南京江北新区管理委员会建设项目批前公示

联炘（南京）智能制造谷项目规划设计方案调整

公示时间：2026 年 10 月 13 日至 2026 年 10 月 22 日

五、总平面示意图

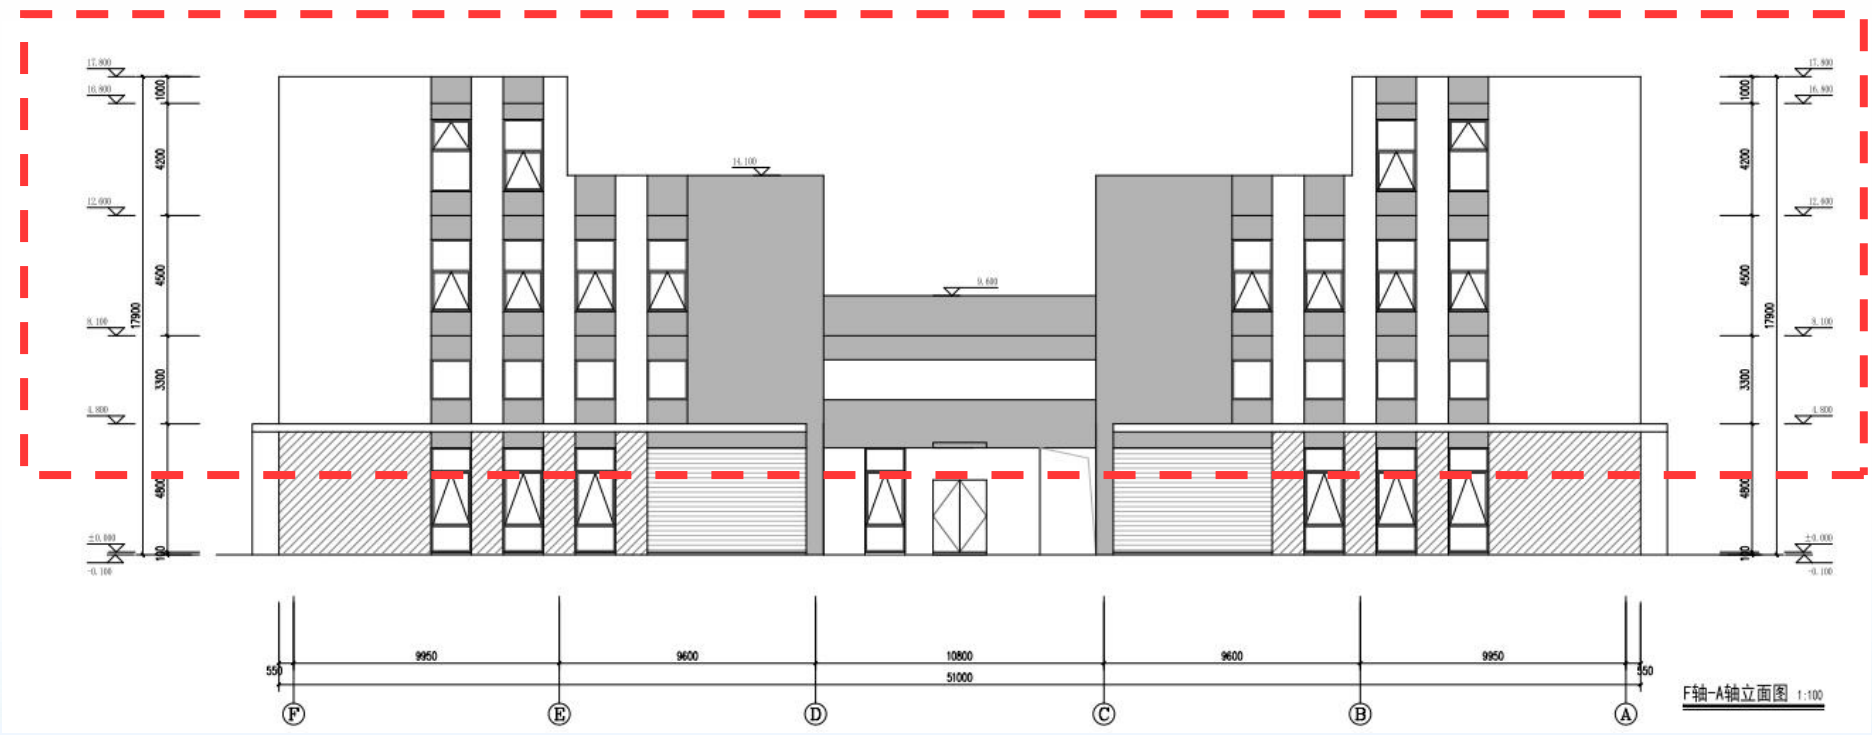
1、3#、7#建筑高度变化、空间布局调整，外立面造型做相应变更。

2、室外场地布局调整，局部增加 5 辆机动车停车位，12 辆非机动车停车位。

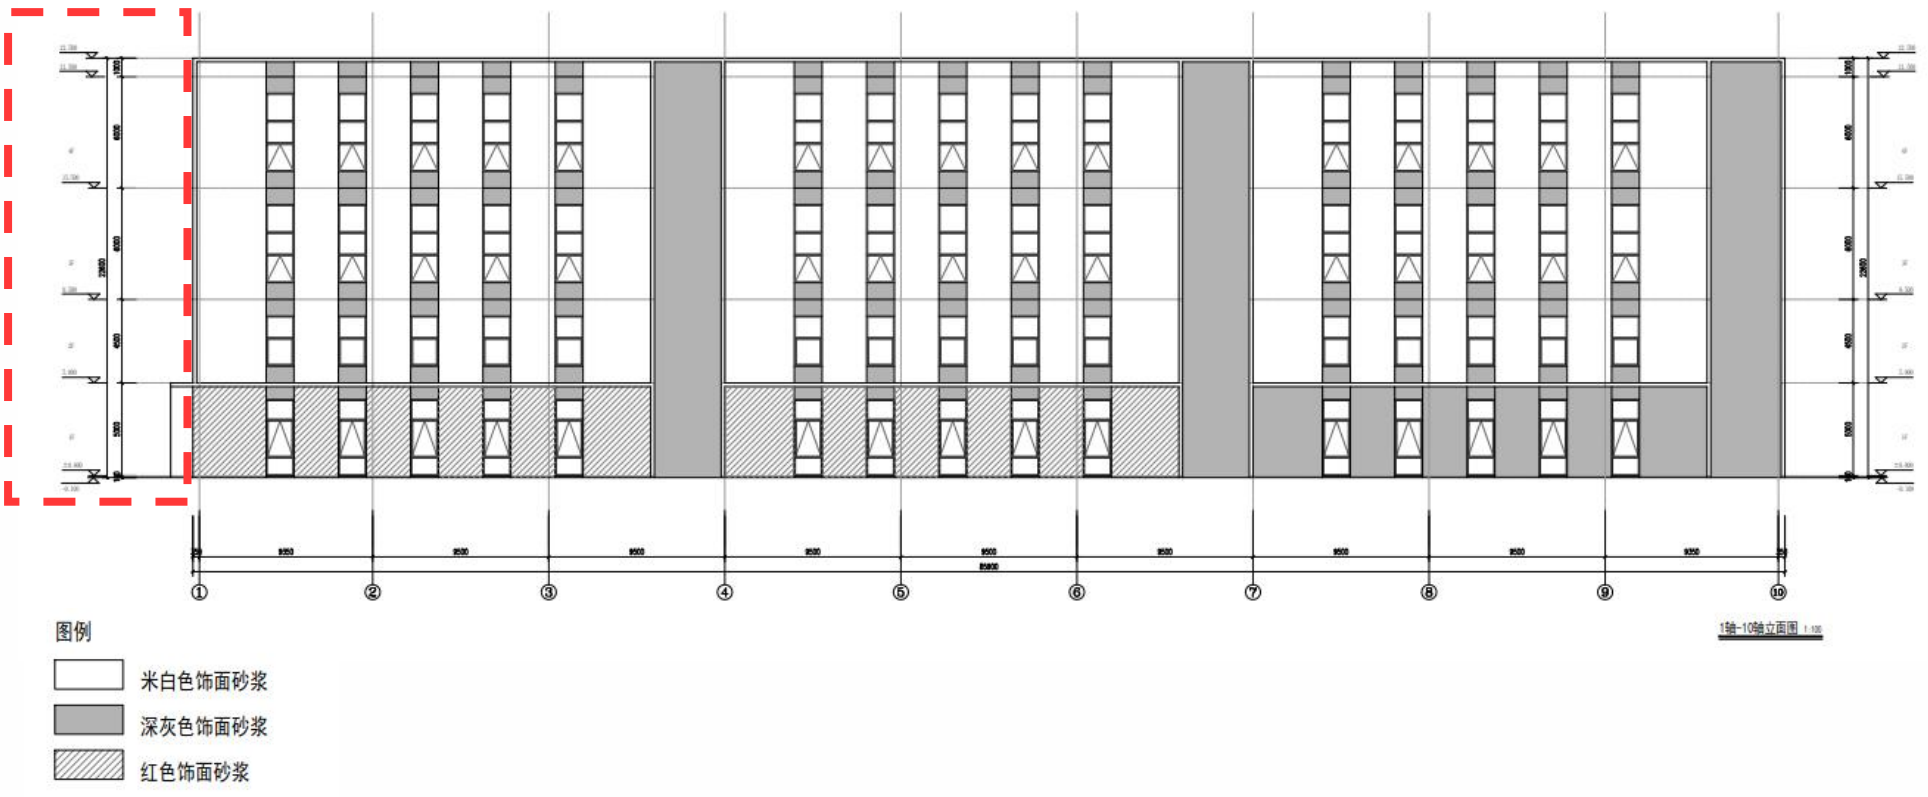
1、3#、7#建筑高度变化、空间布局调整，外立面造型做相应变更。

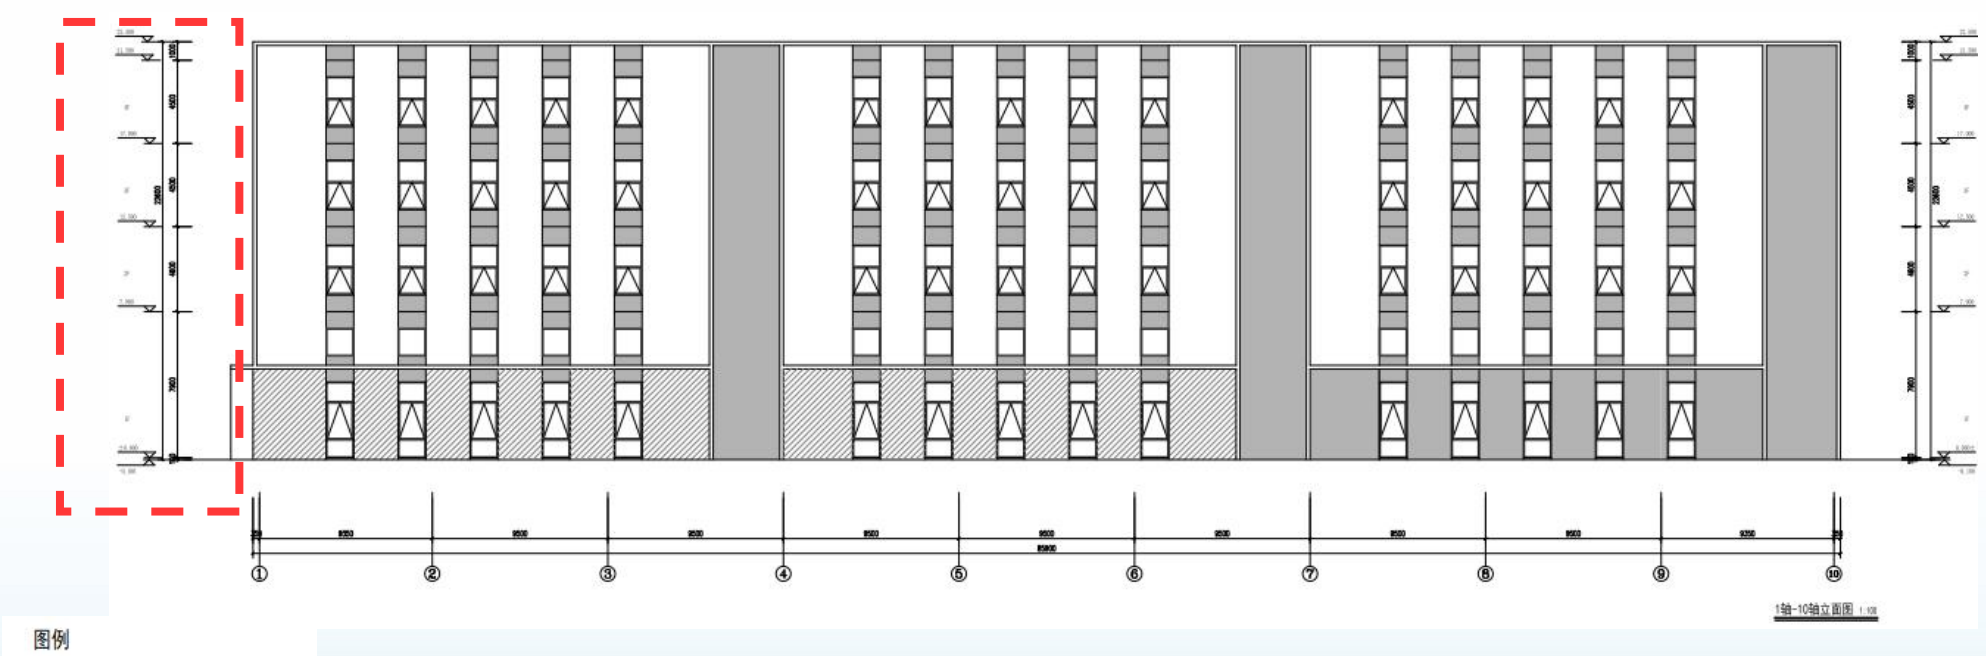
3、1#层高调整（原来层高5m+4.5m+6m+6m，现在调整为7.9m+4.6m+4.5m+4.5m），层数、总建筑高度不变。
